突入防止装置に関するリコールについて

2015年10月9日、SS12A型、SK22A型、SF77A型高所作業車、D70A型穴掘建柱車の一部の車両について、下記内容のリコールを国土交通省へ届出致しました。

1. SS12A型高所作業車

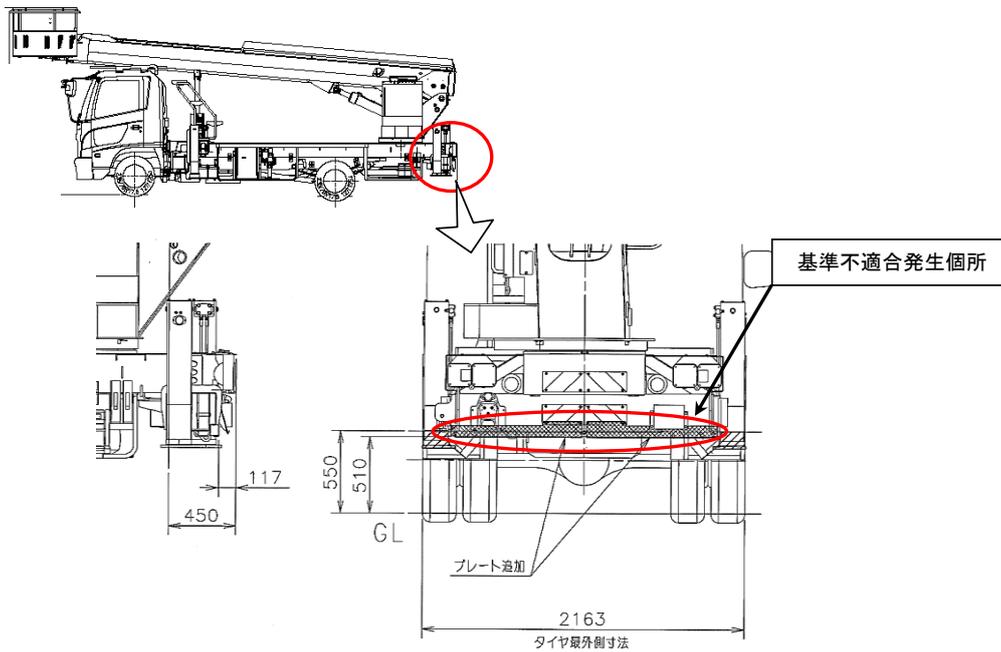
高所作業車及び穴掘建柱車の突入防止装置において、車両の設計が不適切なため、当該装置が未装着、または大きさが不足している。そのため、保安基準に適合しない。

改善の内容
全車両、車両後部に対策部品を取り付ける。

3. SF77A型高所作業車

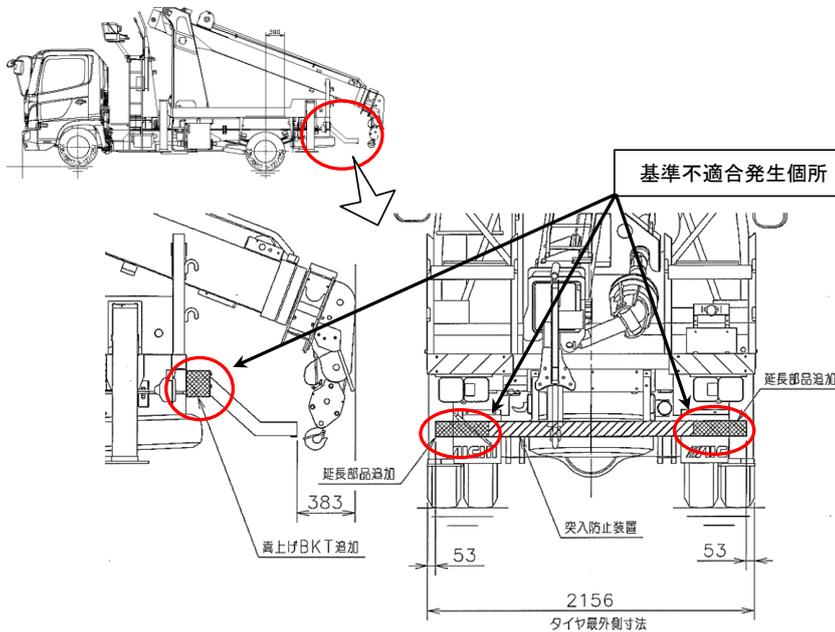
高所作業車及び穴掘建柱車の突入防止装置において、車両の設計が不適切なため、当該装置が未装着、または大きさが不足している。そのため、保安基準に適合しない。

全車両、車両後部に対策部品を取り付ける。
